境港市民交流センター(仮称) 基本設計(案)

<修正内容と経緯等>

(1回目:12/27依頼分) 図面の修正と主な修正事由①

◆1パターン目(A-1案)

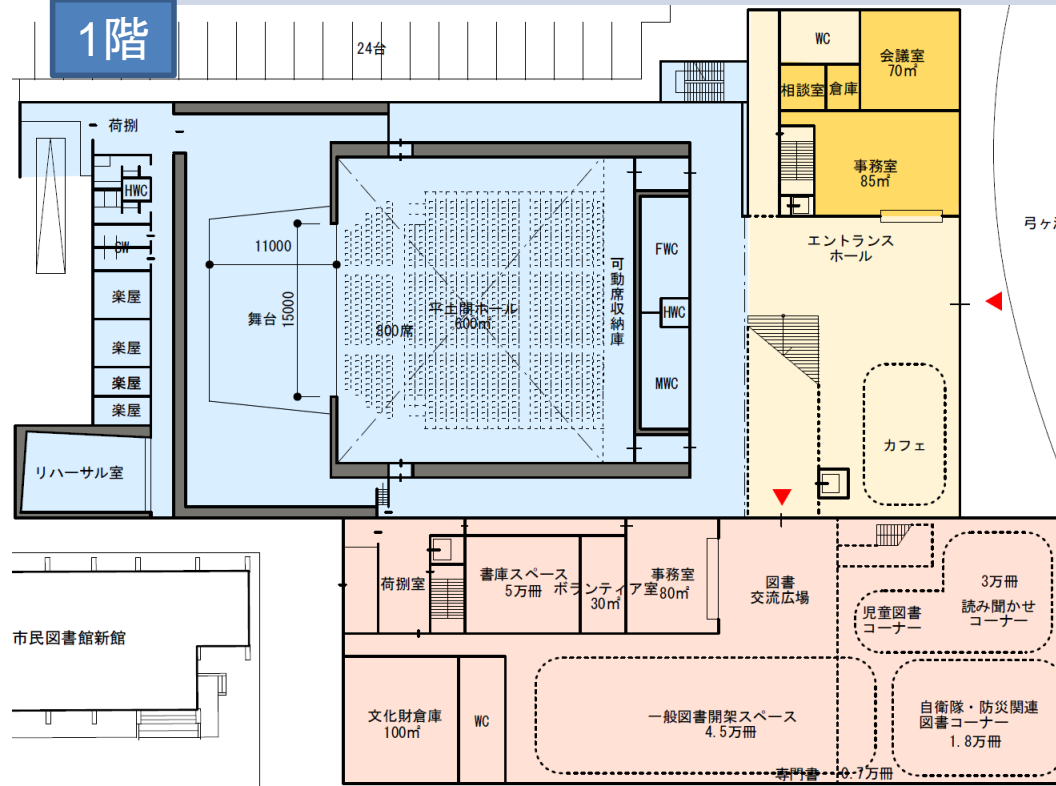
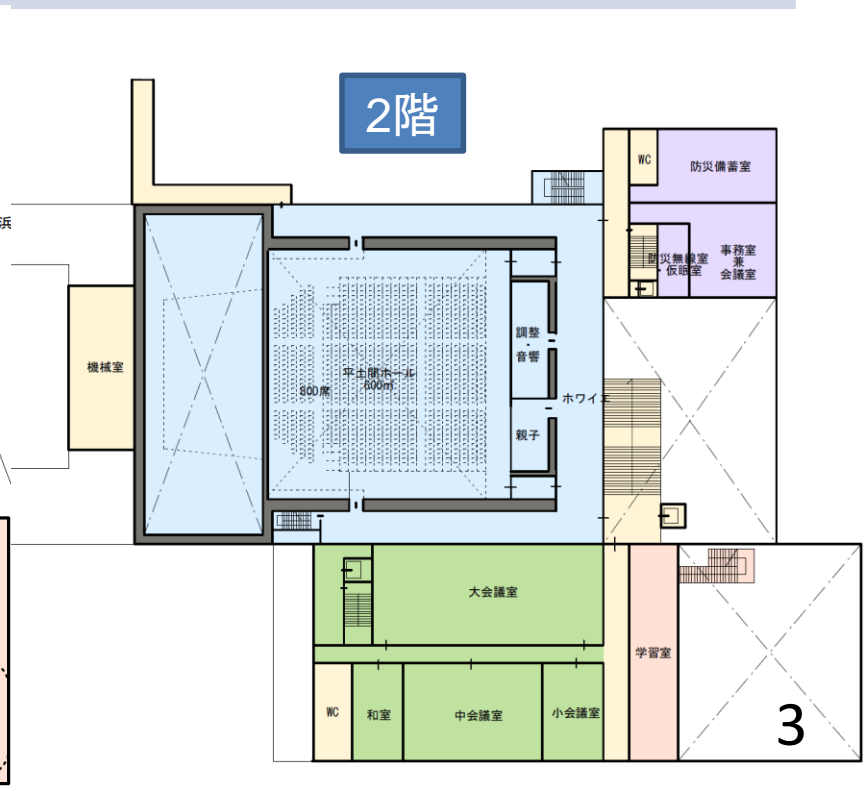
○基本設計案を「2パターン」へ修正 別紙1

基本計画に基づき検討委員会等の意見を踏まえたシンプルな修正案

- ① 曲線を使わないシンプルで直線的な外観(箱型)とする。
- ② 外部(特に正面)のガラス面積は可能な限り削減する。
- ③ 1階に図書館を配置する。ただし、学習室は2階でも可。
- ④ 吹き抜け部分の面積は可能な限り少なくし、冷暖房効率を高める。
- ⑤ ホール客席は、基本計画のとおり2階席を設け、可動席の床下収納はしない。
- ⑥ 可動席収納後の多目的スペースは、600㎡程度を確保する。
- ⑦ 外観より、機能性重視の配置を考える。
- ⑧ 現在ある本庁舎と新館、市民会館を結ぶ西側の渡り廊下の活用を考慮した防災室の配置を検討する。

◆2パターン目(A-2案)

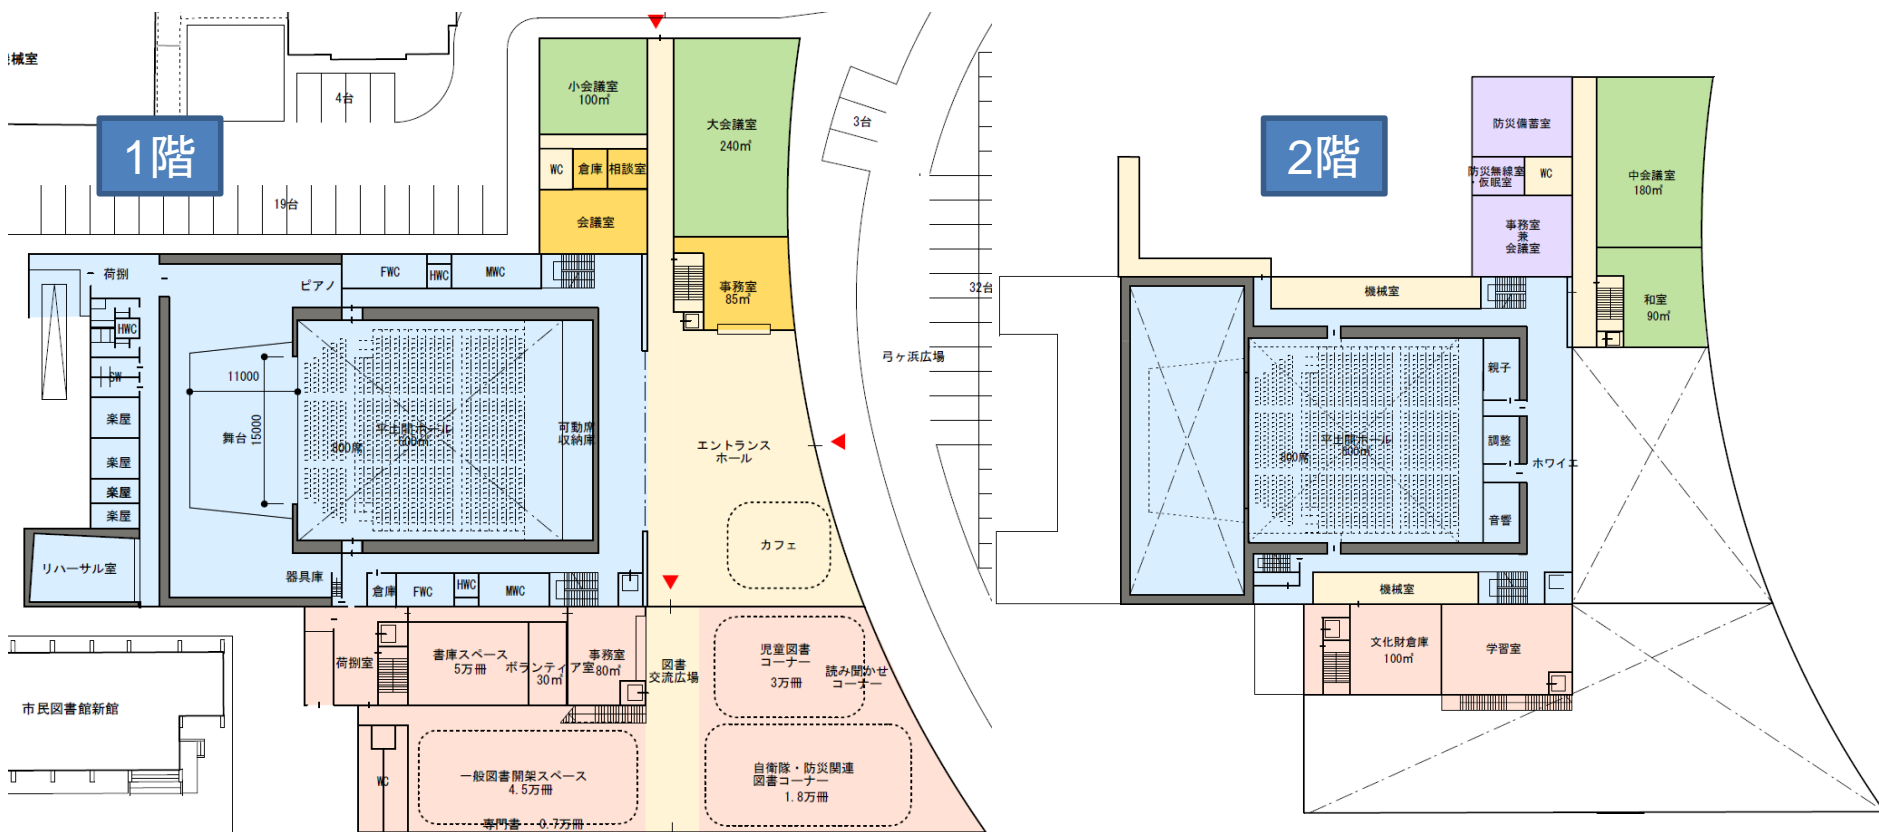
設計業者の提案した設計図面を基に検討委員会等の意見を踏まえた修正案

①吹き抜け部分の面積は可能な限り小さくする。

◆3パターン目(C案)

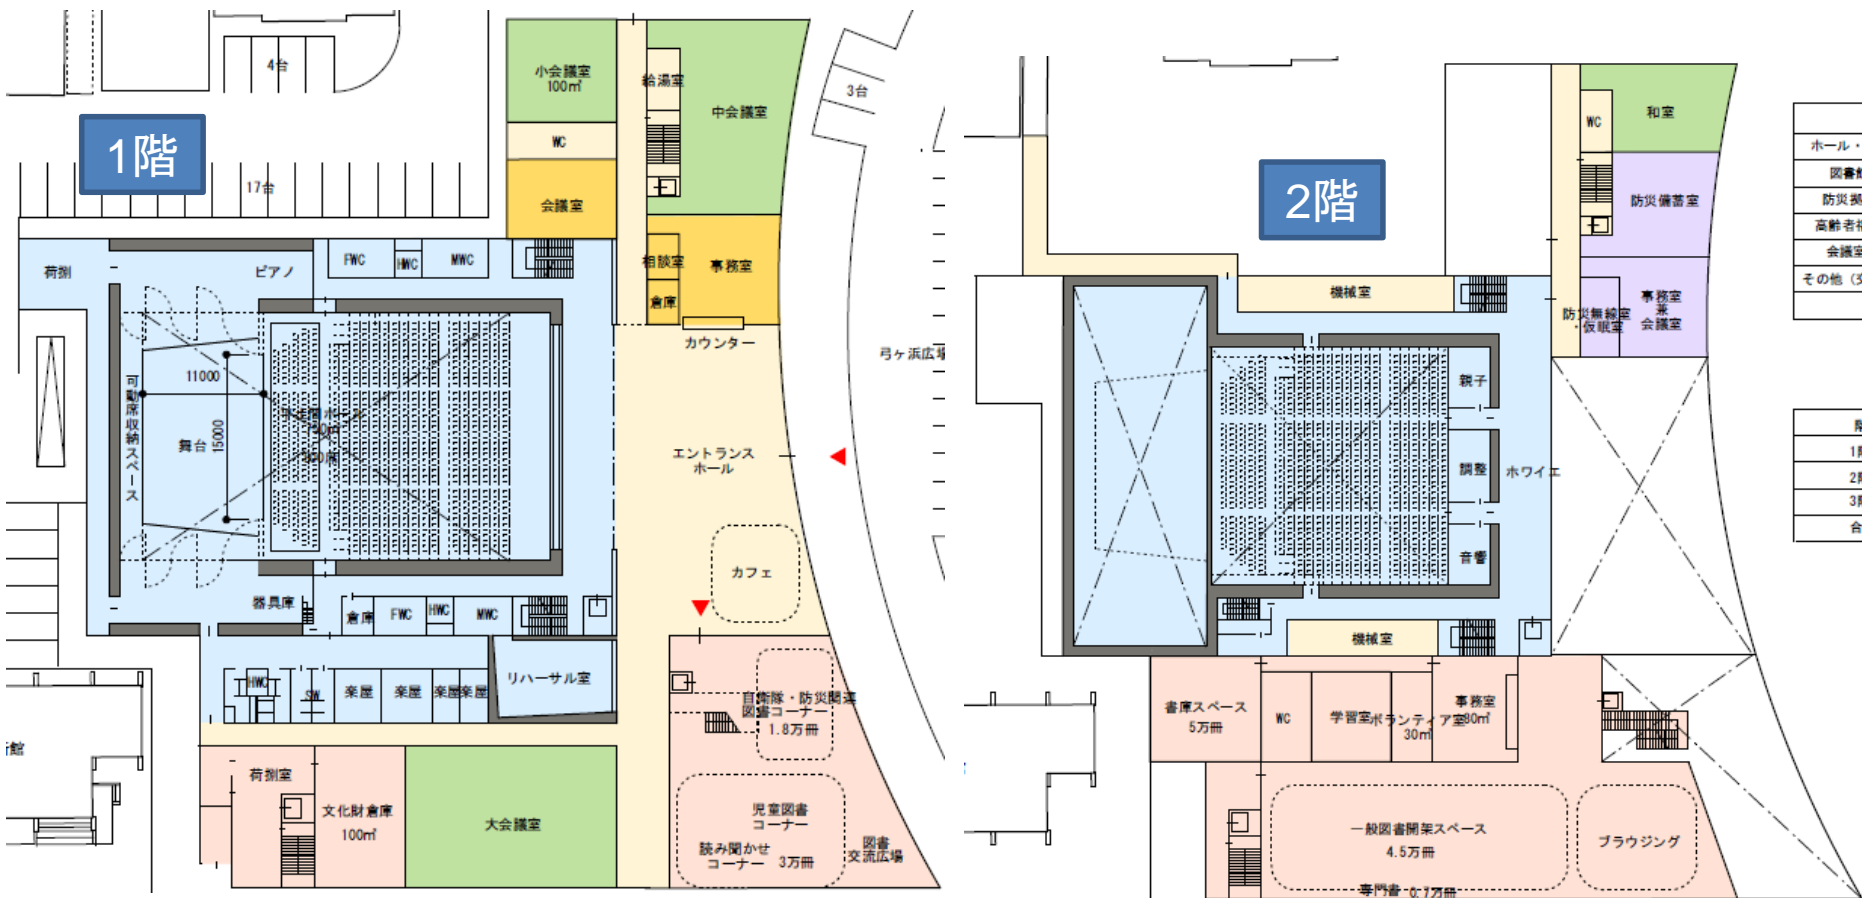
設計業者の追加提案

①図書交流機能を1階と2階に分けて配置

(2回目:1/12依頼分)図面の修正

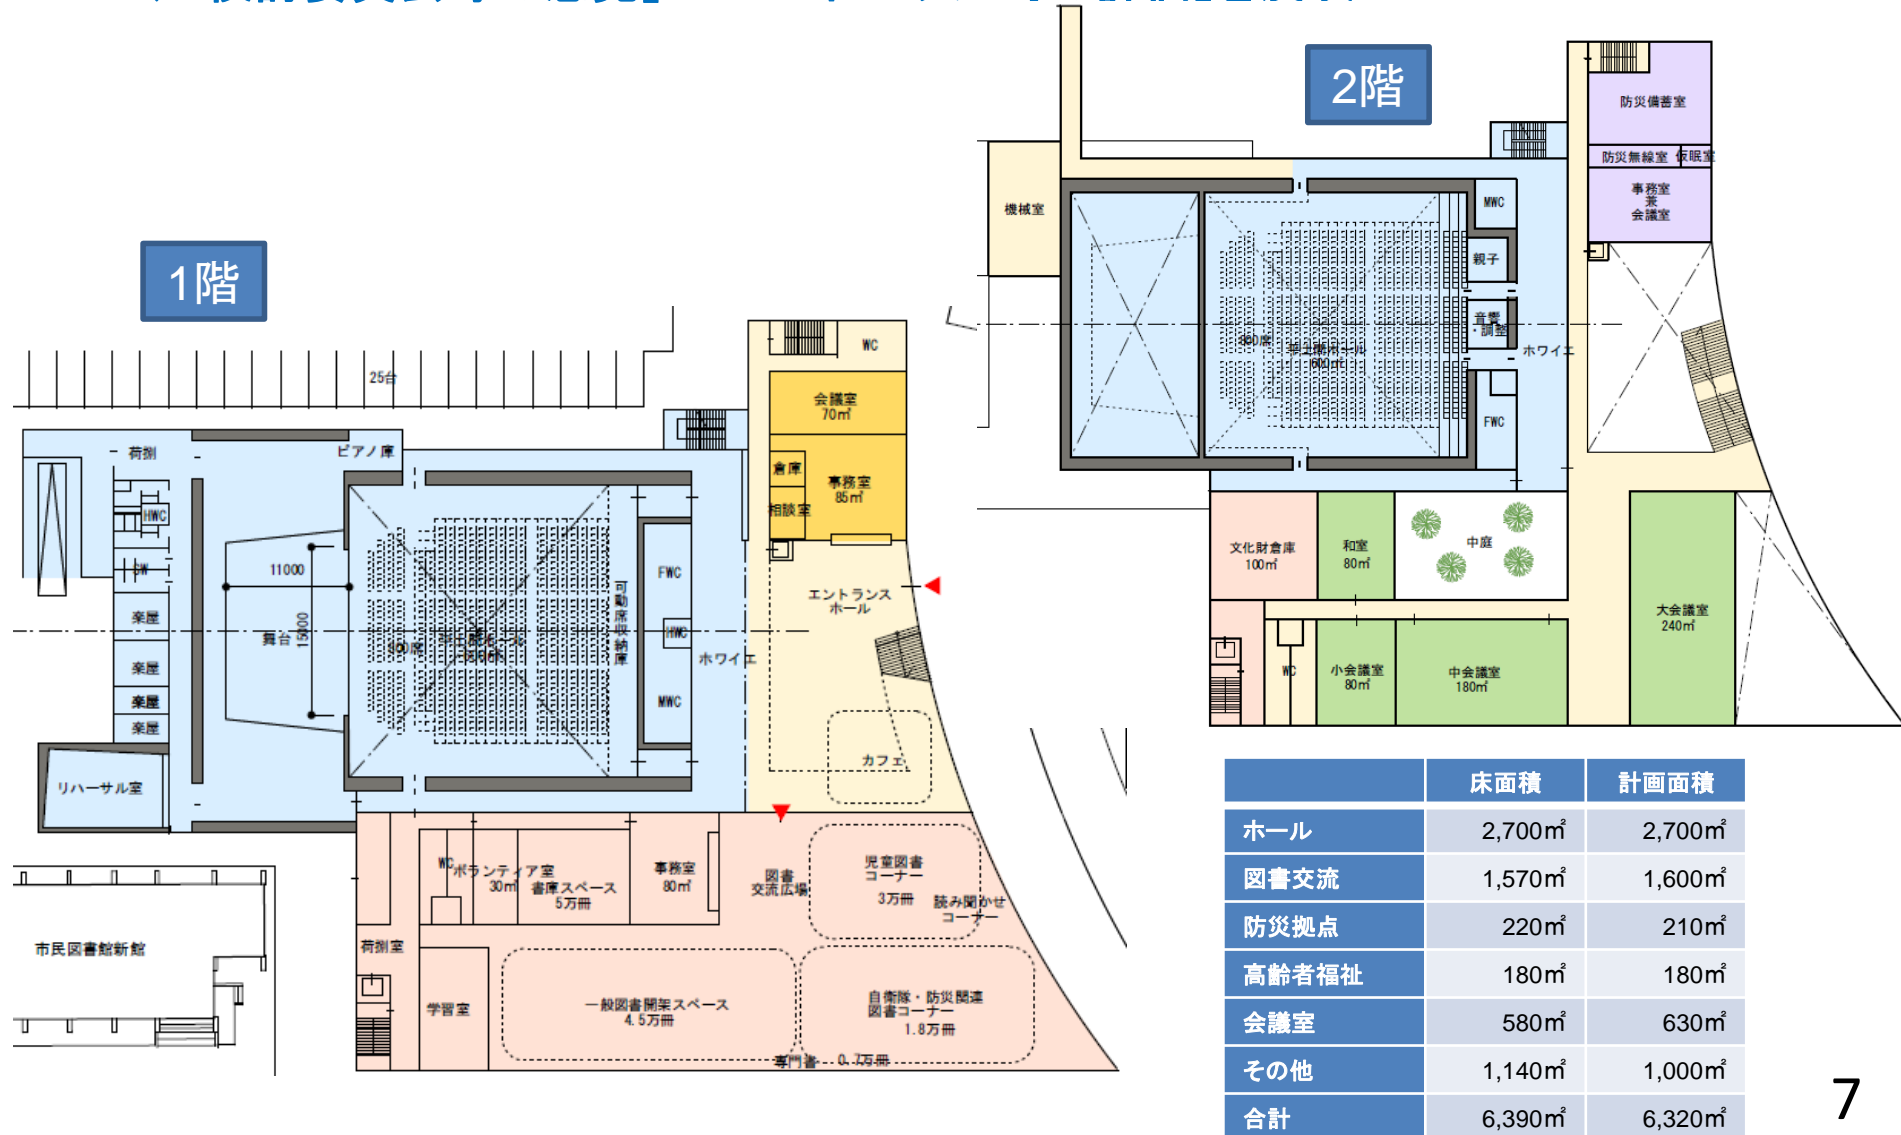
修正事由
1 全 般	<ul style="list-style-type: none">①市民要望を反映していないC案は対象外とする。②プロポーザル審査会でデザイン性の評価が高かった弓ヶ浜をイメージする曲線を生かした外観とするが、実用性を考慮し、北側の執務室、会議室部分は直線とする。③市民要望に一番沿った配置図(A-1案)を基本に、設計業者提案の(A-2案)の外観とする。④冷暖房効率を考慮し、吹き抜け部分は可能な限り小さくする。
2 ホ ール	<ul style="list-style-type: none">①ホール部分の可動席は、床下収納は採用せず、多目的利用のスペースは600㎡程度を確保する。②2階固定客席は側面の席を取り止め正面のみとする。③2階にトイレを設ける。④ホール1・2階北側通路幅は必要最低限の幅とする。⑤荷捌き用トラックの搬入経路を実用的な計画に再検討する。
3 交 流 書	<ul style="list-style-type: none">①文化財倉庫は2階とする。②学習室は1階とする。③図書交流広場の入口は階段とカフェの中間とする。
4 室 会 議	<ul style="list-style-type: none">①大会議室の位置は学習室を計画していた位置とし、南北に長細い形状とする。(吹き抜け面積を縮減するため。)②大会議室のあった場所は採光用の外部空間とする。③会議室を楽屋として使用することも考慮した動線を整備する。
5 防 災	<ul style="list-style-type: none">①階段を北側に配置し、2階トイレは事務室内に小規模の部屋を配置する。
6 そ の 他	<ul style="list-style-type: none">①各機能の床面積は原則要求面積以下とする。②2階へ上がるメイン階段の幅を4m程度とする。③2階防災拠点機能と会議室機能は廊下で一体とする。④カフェ近くのエレベーターは取り止める。⑤駐車場を建物形状に合わせ無駄のない配置とし駐車台数の確保に努める。

可動席の機能設備について

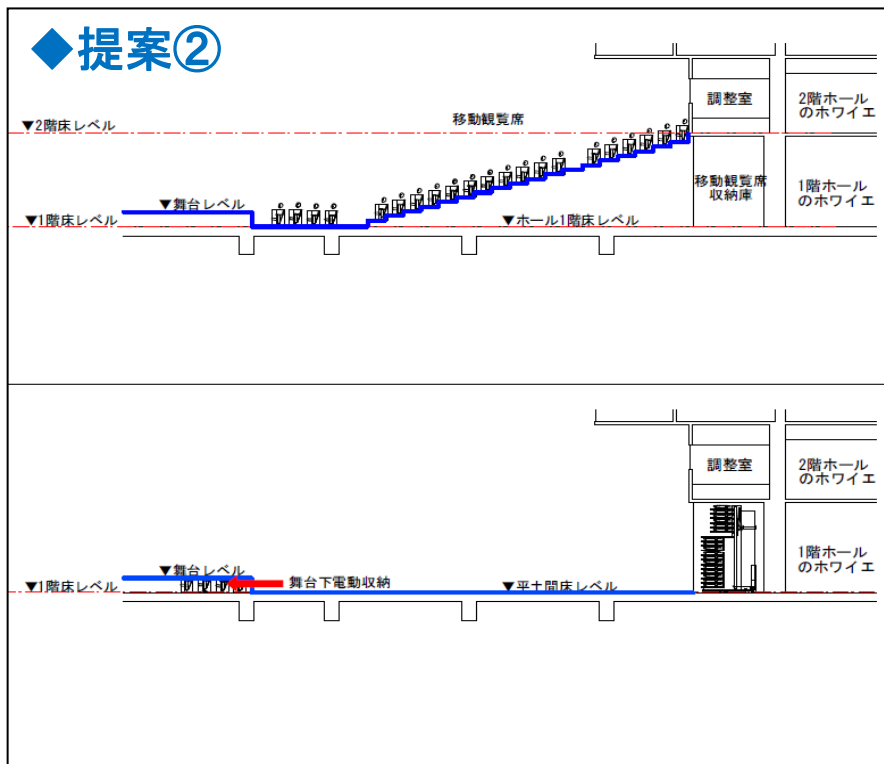
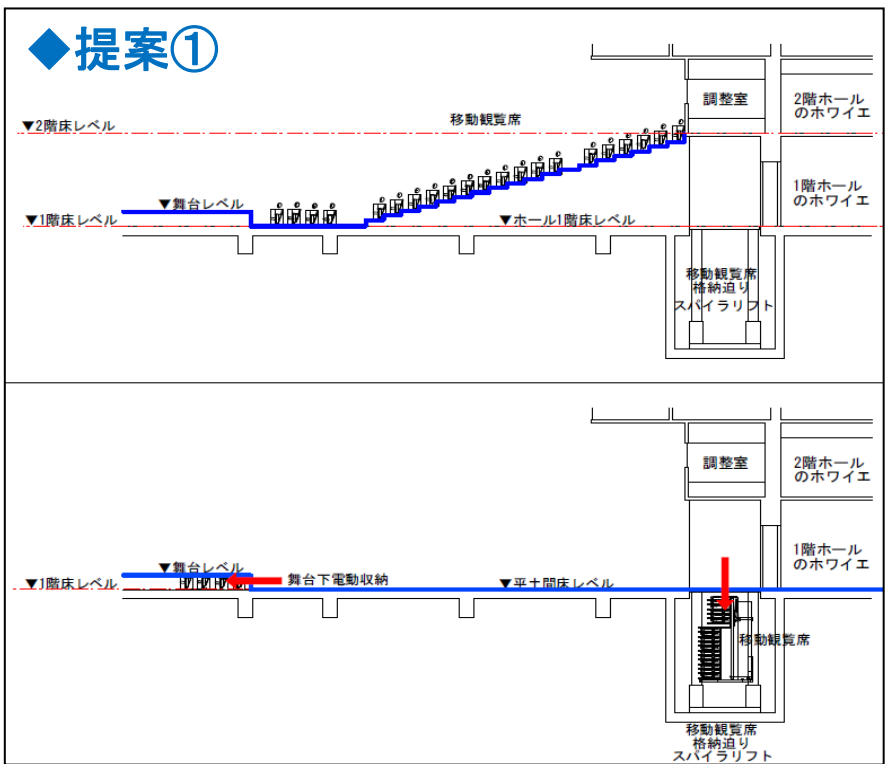
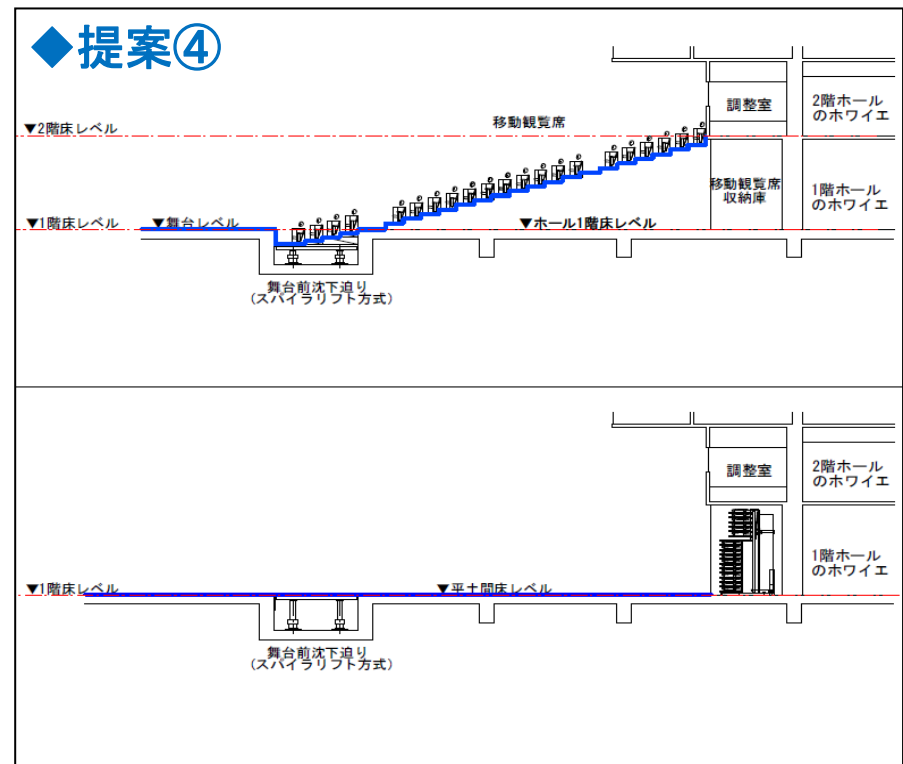
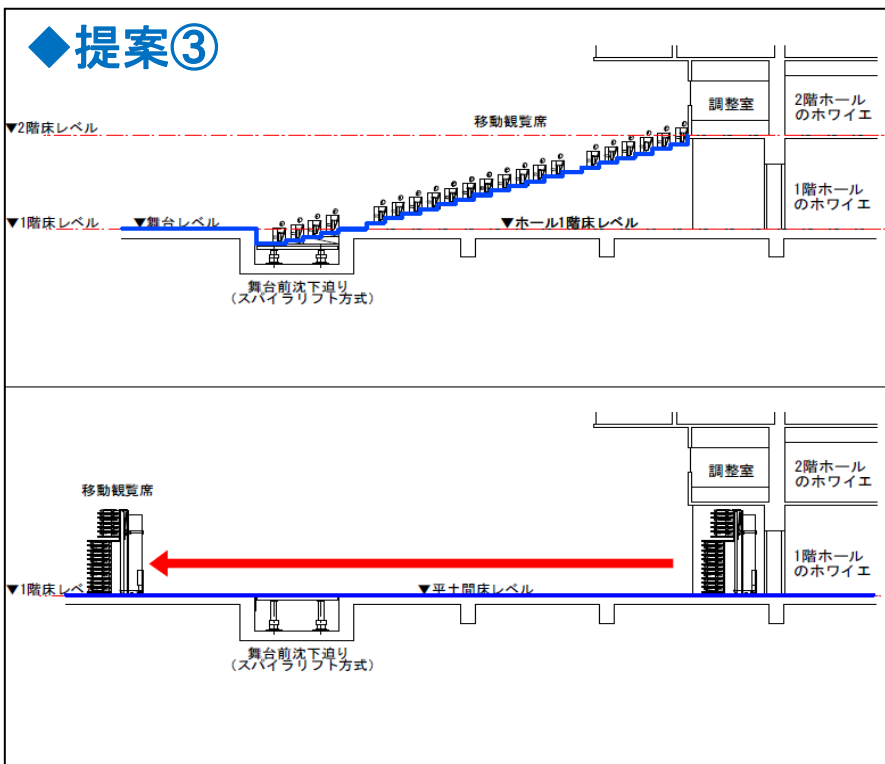
種別		コスト		補助
①昇降装置		1億6,500万円		×
②可動席		1億2,000万円		○
③躯体コスト (昇降装置分)	耐震	+2,000万円		×
	免震	+6,500万円		×
④維持費	1年	通常年	190万円	×
	25年間	取替含	2億5,698万円	×

種別		コスト		補助
①昇降装置		—		—
②可動席		1億2,000万円		○
③躯体コスト (昇降装置分)	耐震	—		—
	免震	—		—
④維持費	1年	通常年	110万円	×
	25年間	取替含	1億1,978万円	×

種別		コスト		補助
①昇降装置		1億1,000万円		×
②可動席		1億3,500万円		○
③躯体コスト (昇降装置分)	耐震	+330万円	×	
	免震	+600万円	×	
④維持費	1年 通常年	170万円	×	
	25年間 取替含	2億1,336万円	×

種別		コスト		補助
①昇降装置		1億1,000万円		×
②可動席		1億円		○
③躯体コスト (昇降装置分)	耐震	+330万円	×	
	免震	+600万円	×	
④維持費	1年 通常年	170万円	×	
	25年間 取替含	2億1,336万円	×

区分	内容
ホール機能	<ul style="list-style-type: none">◆基本計画に沿って、座席数は800席程度とし、固定席の2階席を設けることで、可動席収納後の多目的スペースの観覧席を確保します。◆可動席を収納した多目的スペースは600㎡を確保し、高齢者の介護予防等の運動や作品展示等でも十分なスペースを確保します。
可動席の床下収納等	<ul style="list-style-type: none">◆設計事業者から提案のあった可動席の床下収納については、エントランスとホールを開放した一体の平土間として使用できる。しかしながら、昇降装置の費用が大変高額であること、これに伴う工事費の増額、高額な維持費、また、基本計画において活用例を記載していないことから補助対象外であること(仮に活用例を記載していたとしても年数回のイベントのみであれば補助対象とならない。)などを総合的に勘案する必要があり、引き続き検討します。
図書交流機能	<ul style="list-style-type: none">◆図書交流機能の配置については、設計事業者の提案は1階と2階に分けるというものでしたが、図書館協議会、利用者団体、図書館職員、市民ワークショップ、市民説明会のそれぞれの意見として、多くの方が1階を望まれていましたので、市民の意見を反映して1階に配置しています。なお、1階に図書交流機能を配置するため、ゲゲゲストリート(南北の通路)の配置はできません。
会議室	<ul style="list-style-type: none">◆市民ワークショップなどで、1階に会議室を設置してほしいとの意見もありましたが、会議室はまとまってあった方がよいとする意見やエレベーターがあれば2階でも問題ないとする意見も多数あったことから、複合施設の全体的な配置調整も考え、2階に近接して配置することとしました。
防災拠点機能	<ul style="list-style-type: none">◆一般市民の利用は限られていることや大雨や津波災害時の浸水防止等の観点、将来的な市庁舎との連結の可能性などを考え、2階北側に配置しています。

(建物構造の比較)

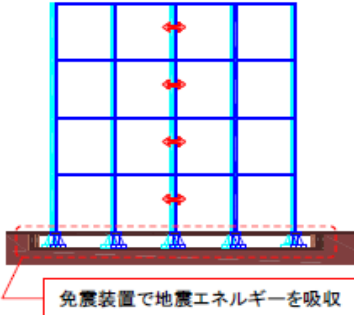
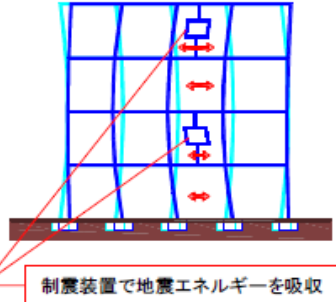
項目	耐震構造	免震構造	制震構造
特徴	建物の壁等の強度で地震に抵抗する	地盤と基礎の間に設置した免震装置で地震エネルギーを吸収し、建物への揺れの伝達を抑える	建物内に設置した制震装置(ダンパー)で地震エネルギーを吸収して揺れを抑える
建物用途	一般的な建築物	庁舎、病院等	超高層事務所ビル、超高層マンション等
概要図			
地震時の揺れ	免震、制震構造に比べて大きい	△ 耐震、制震構造に比べて小さい	◎ 耐震構造に比べて小さい
地震による建物(柱・梁・壁)への影響	大地震では損傷発生	△ 大地震でも損傷なし	◎ 大地震では軽微な損傷程度
地震による設備・二次部材への影響	大地震では影響が大きい	△ 比較的小さい	◎ 大地震でやや影響が出る
建物内の什器・備品等	固定が望ましい	△ 非固定でも転倒の恐れは小さい(移動するものは固定)	○ 固定が望ましい
建築計画上の制約	耐震壁等をバランスよく配置する必要がある	△ 免震層が必要となるが、上部構造は計画の自由度が高い	○ ダンパーを適切に配置する必要がある
工期	普通	○ やや長い	△ 普通
コスト 耐震構造を1.0とした場合	1.0	◎ 1.1~1.2程度 ※建物形状による	○ -

区分	耐震構造	免震構造	差額	備考
初期投資 (設置費用)	11億8,700万円	18億6,113万円	6億7,413万円	免震構造では、別途、配管等の設備費も増額となります。
年間維持費 (ランニングコスト)	0円	50~100万円	50~100万円

区分	市・事務局の考え方②
地震対策:構造 (免震・耐震)	<p>免震構造は、免震装置により地震エネルギーを吸収し、建物の揺れは小さくなるメリットがあります。しかしながら、耐震構造と比較し、初期投資が約6億7千万円も高額になり、ランニングコストも必要です。</p> <p>現在の市・事務局の案としては、財政面も考慮し、耐震構造を採用したうえで、用途係数を1.5とすることで、防災拠点としての機能も十分に確保したいと考えています。</p>
